Nous vous remercions pour votre retour et pour l'attention portée à notre projet. Vous trouverez ci-dessous les éléments complémentaires sollicités, organisés selon les points soulevés dans votre courrier.

1/ Caractéristiques du projet

Fig. 1. Bilans besoins-ressources 2031 sur le territoire SMVIC – Jour Moyen de consommation & capacités minimales des ressources

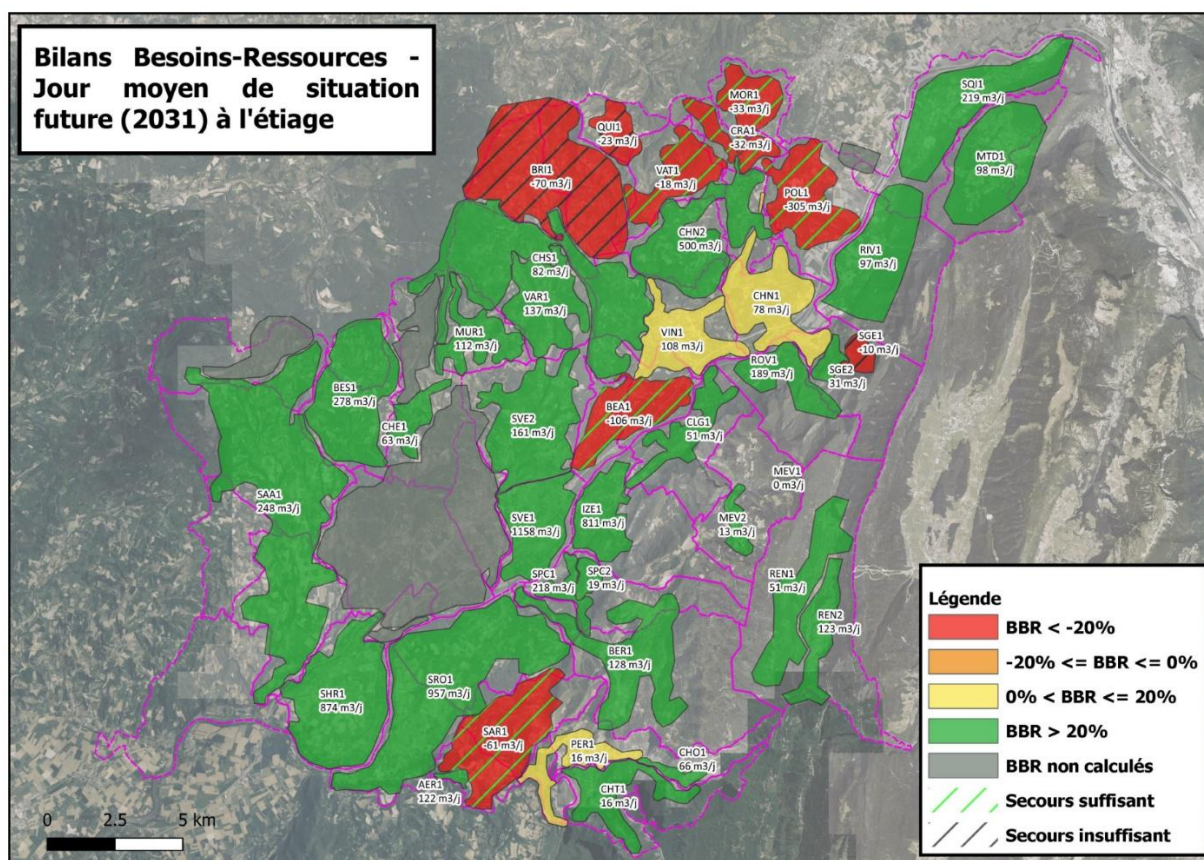
Le service gestionnaire de l'eau potable confirme que la ressource sera suffisante pour l'alimentation en eau potable. Le résultat du bilan besoins-ressources 2031 montre que le secteur SRO1 dispose d'un BBR>20%.
